Jean-Baptiste André Godin à monsieur C. H. Furcy, 24 octobre 1862

Résumé Sur la réalisation de gravures sur bois d'appareils de la manufacture Godin-Lemaire exécutées d'après photographies. Godin fait des observations sur les épreuves des gravures qu'il a reçues. Il demande à Furcy que les artistes qui travaillent pour lui conservent la perspective de la partie supérieure des cuisinières mais qu'ils redressent celle de leur partie inférieure selon le dessin d'un parallélépipède qui figure sous la signature.

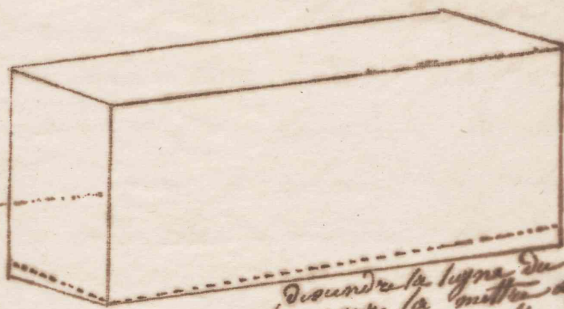
J'ai à vous faire remarquer que dans
so desins sur bois que vous m'adresser
le coloriser n°6 se trouve deux fois
je ne vous retourne donc que deux bois
afin éviter que la gravure ne soit fait
car c'est un double emploi si arrive que
vous ayez deux fois le même desin à me
pas un motif pour le graver je n'ai besoin
que d'une gravure sur chaque n°

Dites à vos artistes que tout en conservant
la perspective de la partie supérieure des cuisinières
je trouverais bon qu'ils me représentent mettant
les lignes du bas à peu près parallèles à
celles du haut comme l'indiquent le cube et
deux autres tandis que mes desins ont le tout d'un
plus étroit comme les lignes profondes indiquent
à cette pointe dans la gravure met au desin
suivant après mes perspectives indiquées

Donner la ligne du
bas pour la mettre à peu
pres parallèle à celle du haut
cela rendrait les desins des cuisinières
plus satisfaisants
